Dotyczy wezwania Prezydenta Miasta Łodzi z dnia 08.12.2020r. znak: DPRG-UA-I.6740.22.2020.659125.GCz do przekazania wyjaśnień i uzupełnień do Raportu o oddziaływaniu na środowisko przedsięwzięcia polegającego na budowie Instalacji Termicznego Przekształcania Odpadów na terenie Elektrociepłowni nr 4 Veolia Energia Łódź S.A. przy ul. Jadzi Andrzejewskiej 5 w Łodzi (działka ew. nr 56/222 w obrębie W-32) w związku z pismem Regionalnego Dyrektora Ochrony Środowiska w Łodzi z dnia 27.11.2020r. znak: WOOS.4222.7.2020.DKr.4.

Numeracja odpowiedzi odpowiada numeracji ww. wezwania.

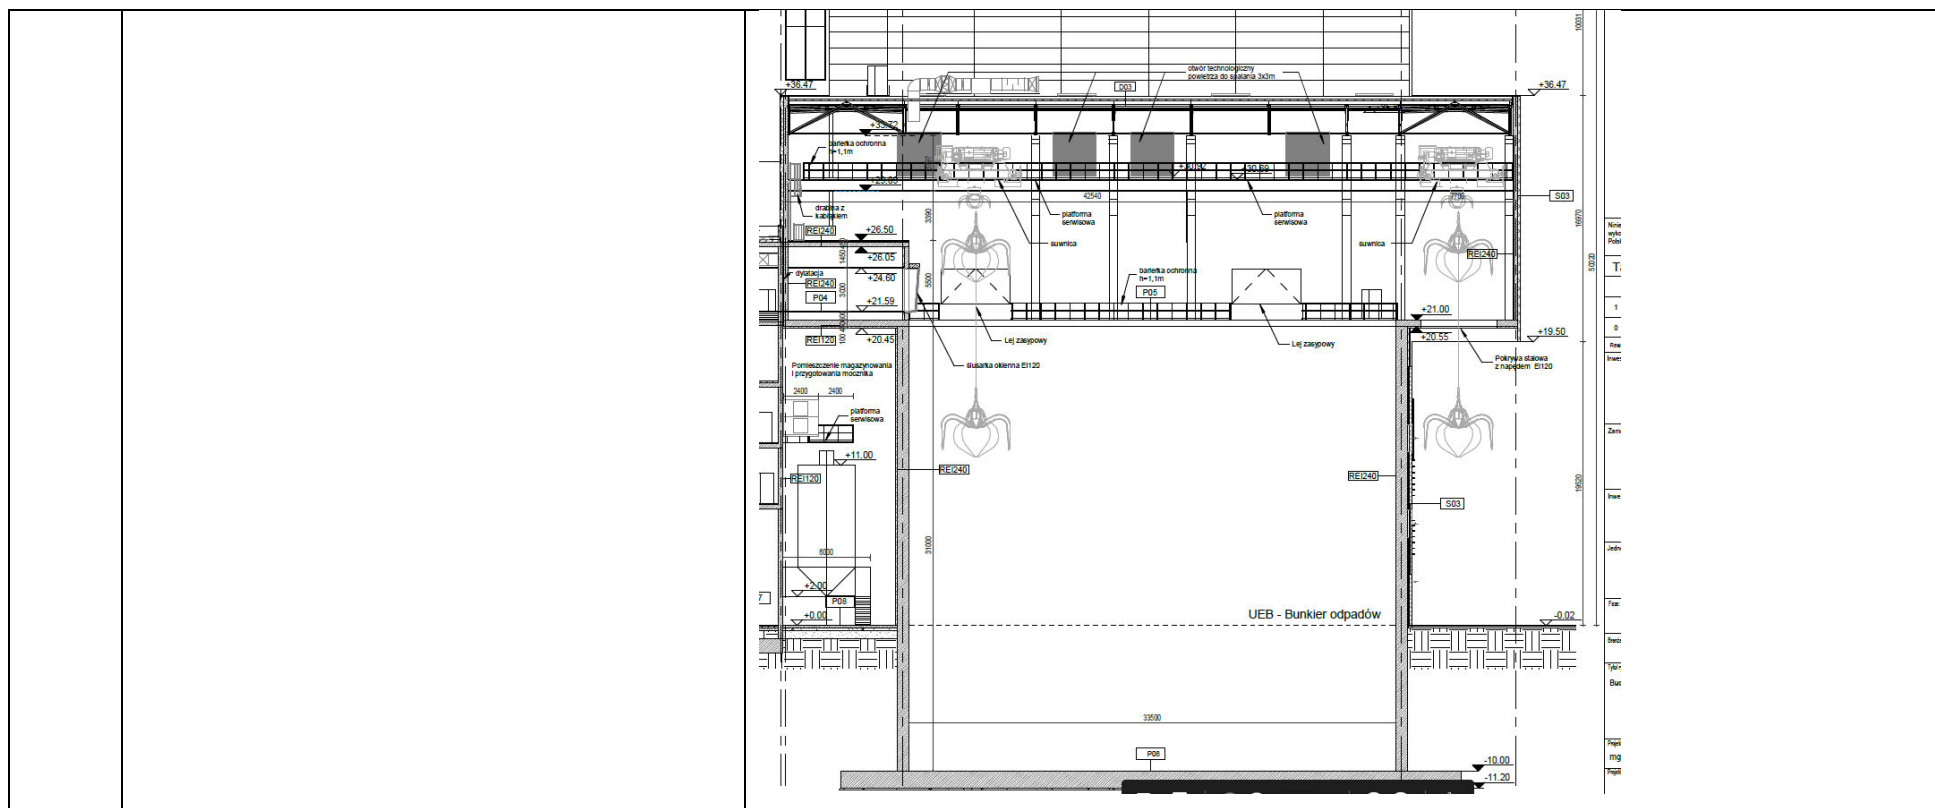
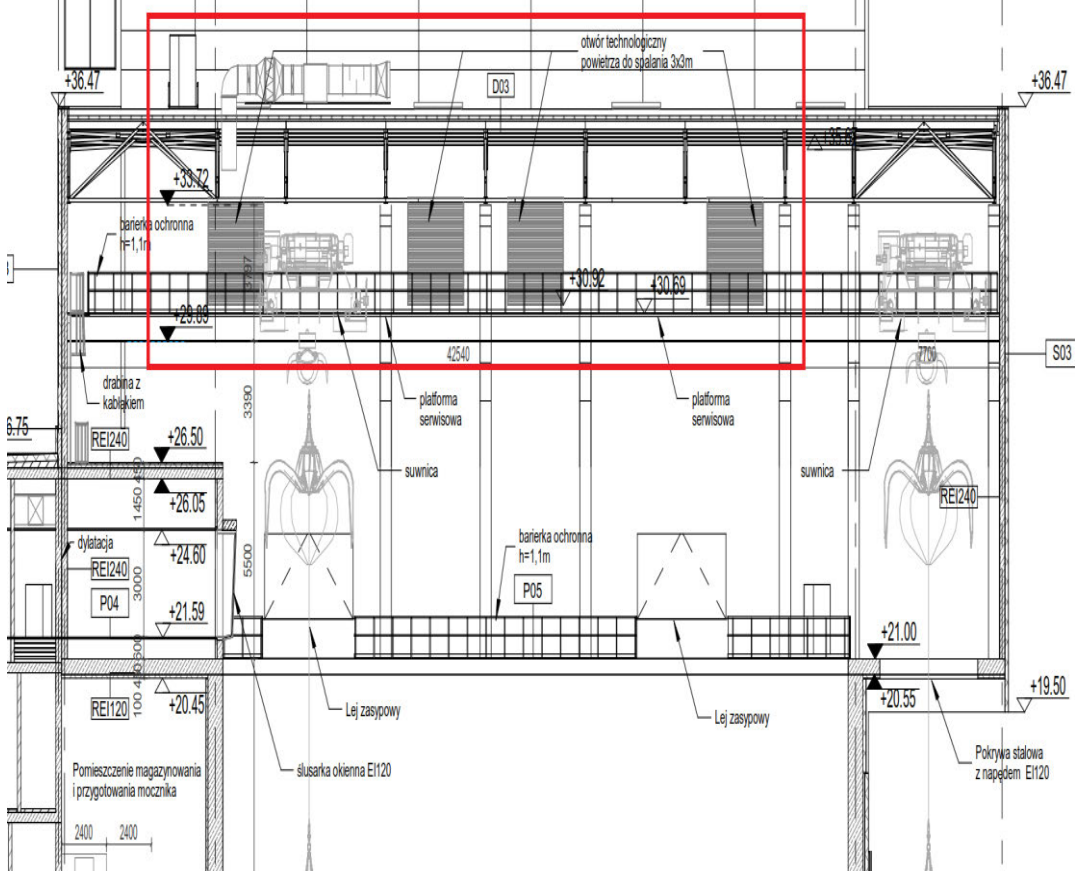
36.	Opisać proces mieszania (homogenizowania) odpadów w bunkrze, o czym mowa na s. 101. Wyjaśnić przy tym, czy mieszanie odpadów odbywało się będzie bezpośrednio w miejscu ich magazynowania biorąc pod uwagę, że bunkier ma posiadać pięć bram, a do zasypów kotłów, odpady kierowane mają być przy pomocy dwóch suwnic (z czego jedna ma być rezerwowa). Wyjaśnić, czy	Mieszanie (homogenizowanie) odpadów będzie zachodziło bezpośrednio w miejscu magazynowania, czyli w bunkrze odpadów. Mieszanie (homogenizowanie) odpadów ma za zadanie wyrównanie ich kaloryczności oraz zapobieganie ewentualnemu samozapłonowi. Obydwa te zagadnienia są bardzo istotne z punktu widzenia prowadzenia ciągłej, stabilnej i bezpiecznej pracy ITPO. Proces mieszania / homogenizacji polega na przenoszeniu oraz mieszaniu partii odpadów wewnątrz bunkra za pomocą suwnicy wyposażonej we chwytak wieloczołowy tak. Pobrane za pomocą

chwytaka odpady są unoszone na pewną wysokość, a następnie poprzez otwarcie chwytaka swobodnie opadają w dół bunkra naturalnie mieszając się lub dodatkowo są przemieszczane w inne miejsce bunkra i tam rozsypywane. Proces mieszania obrazuje zdjęcie poniżej.

W bunkrze zainstalowane będą dwie suwnice, z czego jedna z nich będzie rezerwowa (podstawowo jedna z suwnic pracuje, a druga czeka w rezerwie). Oznacza to, że każda z suwnic będzie w stanie jednocześnie prowadzić dostawę odpadów do zasypów kotłów oraz mieszać / homogenizować odpady w bunkrze.

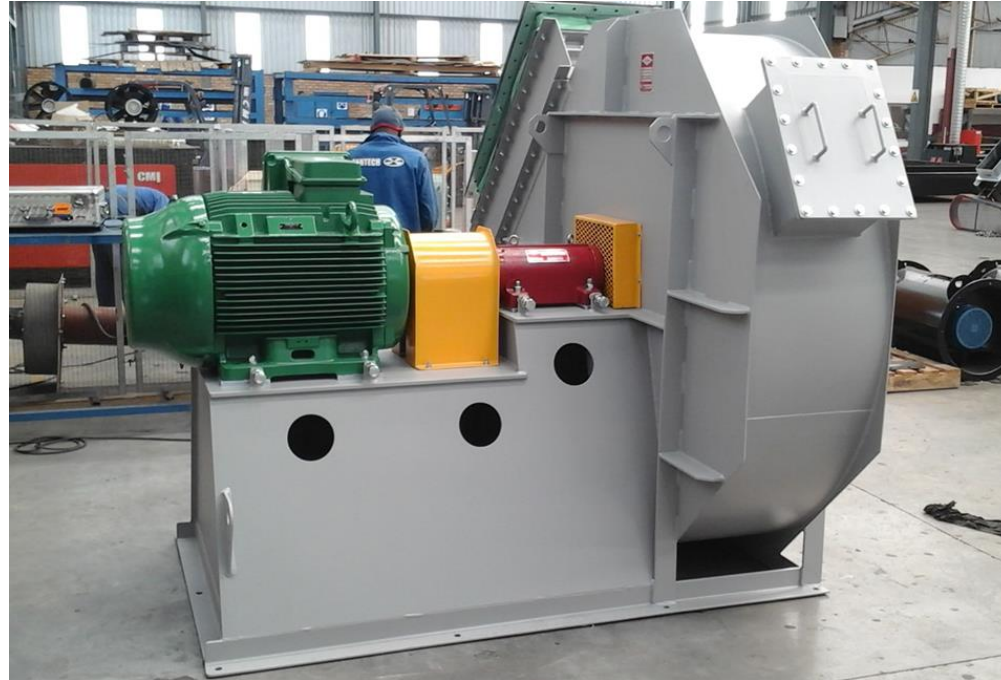
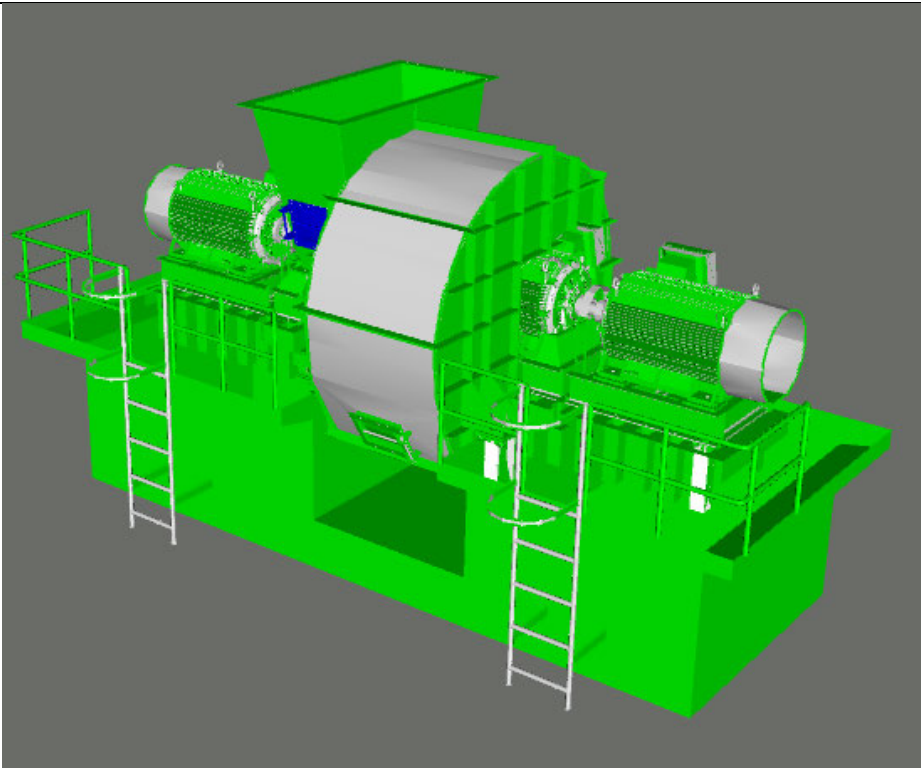
45.	Opisać planowane miejsce do tankowania pojazdów transportu wewnętrznego.	Miejsce do tankowania pojazdów transportu wewnętrznego (w tym np. ładowarek żużla) będzie składać się z kompaktowego dystrybutora ze zbiornikiem szczelnym na olej napędowy, który posadowiony będzie na żelbetowej płycie fundamentowej o wymiarach 2,5 x 2,5m. Zbiornik będzie wykonany z tworzywa sztucznego i będzie zgodnie z wszelkimi wymogami krajowymi (w tym UDT). Zbiorniki z tworzywa są szczelne, dwupłaszczowe. Poniżej przedstawiono przykładowe rozwiązanie: https://borim.pl/oferta/zbiorniki

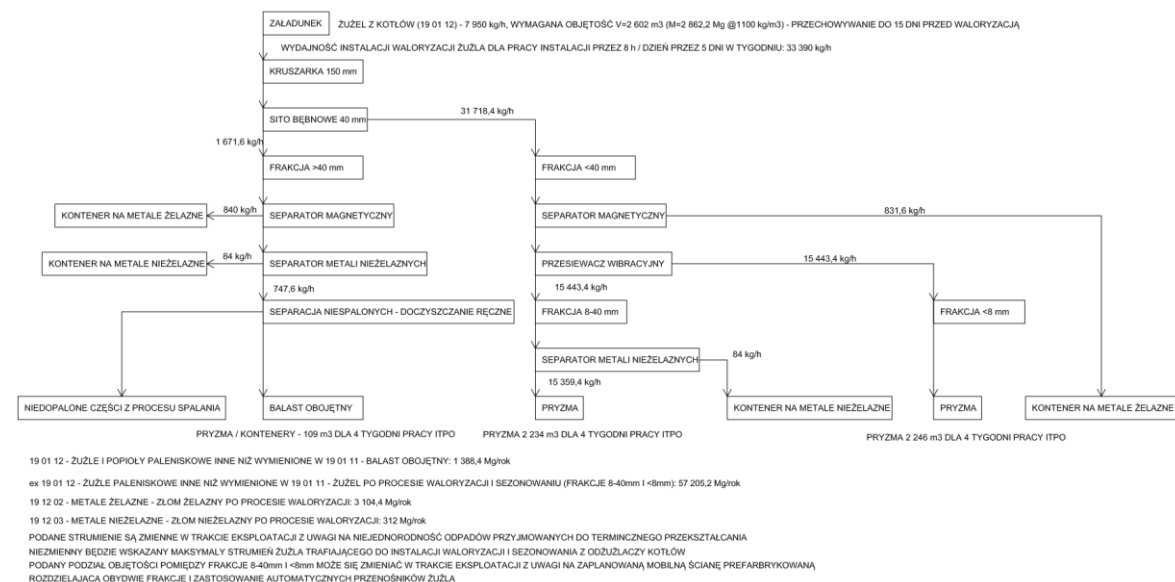
51.	Opisać system DCS, o którym mowa w raporcie.	Instalacja wyposażona zostanie we wszystkie urządzenia kontroli i sterowania konieczne do prowadzenia i nadzoru procesu oraz wyposażenie pomocnicze. Przewiduje się również wszelkie oprzyrządowanie konieczne do kontroli i sterowania całości zaproponowanych urządzeń: wskaźników lokalnych, czujników pomiarowych, analizatorów, detektorów, siłowników, zaworów regulacyjnych, elektrozaworów itp. Powyższym zarządzać będzie system DCS (z ang. Distributed Control System) – nadrzędny system kontroli i sterowania, który będzie systemem rozproszonym (podział zadań), zhierarchizowanym, zorganizowanym na różnych poziomach i kierowanym centralnie. Wszystkie urządzenia biorące udział w procesie zasadniczym będą zarządzane przez nadrzędny system sterowania i kontroli.

Jeśli niektóre zespoły / systemy / urządzenia będą posiadały własne sterowniki, będą mogły wówczas wymieniać z systemem nadrzędnym wszystkie informacje logiczne i analogowe niezbędne do kierowania instalacją (urządzenia zadające, alarmy itp.). W ten sposób operator będzie mógł nadzorować całą instalację z nastawni centralnej, za pośrednictwem animowanej interaktywnej synoptyki. Układ zabezpieczeń oraz sterowania będzie analizował i uwzględniał sygnały pomiarowe z prowadzonego on-line monitoringu spalin, a proces sterujący oczyszczaniem spalin uwzględniał je będzie dostosowując ilość reagentów stosownie do potrzeb. System nadrzędny będzie sterował procesem zgodnie z Rozporządzeniem Ministra Rozwoju z dnia 21 stycznia 2016 r. w sprawie wymagań dotyczących prowadzenia procesu termicznego przekształcania odpadów oraz sposobów postępowania z odpadami powstałymi w wyniku tego procesu (Dz.U. 2016 poz. 108) i wszystkimi innymi mającymi zastosowanie wymogami prawa.
